Vedr.:  Antikiphjul X-model	PUP nr.:	20-014
	Udarbejdet af:	LPA
	Dato:	13-11-2019
	Intern <input type="checkbox"/>	Ekstern <input checked="" type="checkbox"/>

Regarding:  Anti-tilt wheels X-models	PUP No.:	20-014
	Prepared by:	LPA
	Date:	13-11-2019
	Internal <input type="checkbox"/>	External <input checked="" type="checkbox"/>

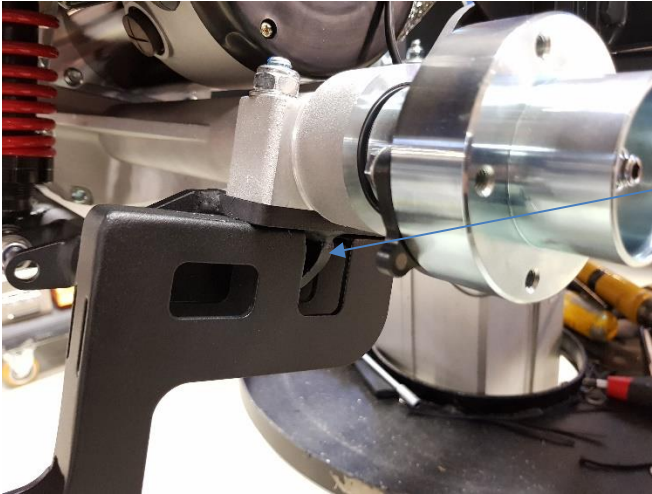
Antikiphjul X-model er ændret en smule, og der er nu en højre og venstre udgave.

Bagsvingeren er opdateret med en lille forstærkning her.

På grund af en lille ændring på bagsvingeren var det nødvendigt at lave en tilpasning på Antikiphjul til højre side.

Venstre side er uforandret.

Ændringen er gældende fra og med serienummer: 03-50303-20-10

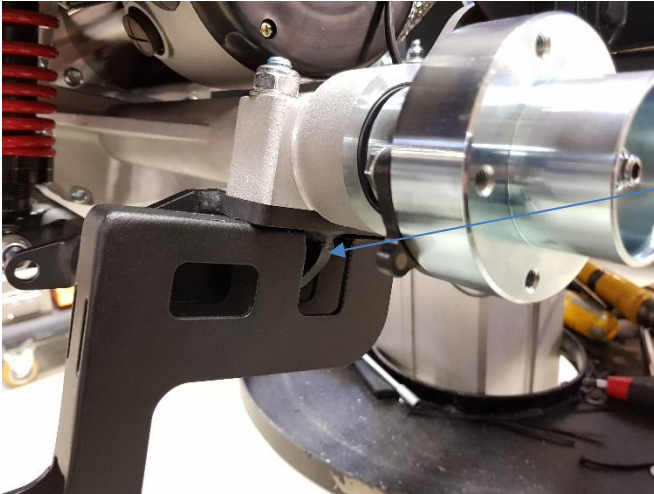
Anti-tilt wheels for X-models have changed a little bit. And now there is a left and a right version.

The rear suspension is updated with a small reinforcement here.

Because of the change on the rear suspension we had to make an adjustment on the Anti-tilt wheel on the right side.

Left Anti-tilt wheel has not changed.

The change is effective as of this serial No: 03-50303-20-10
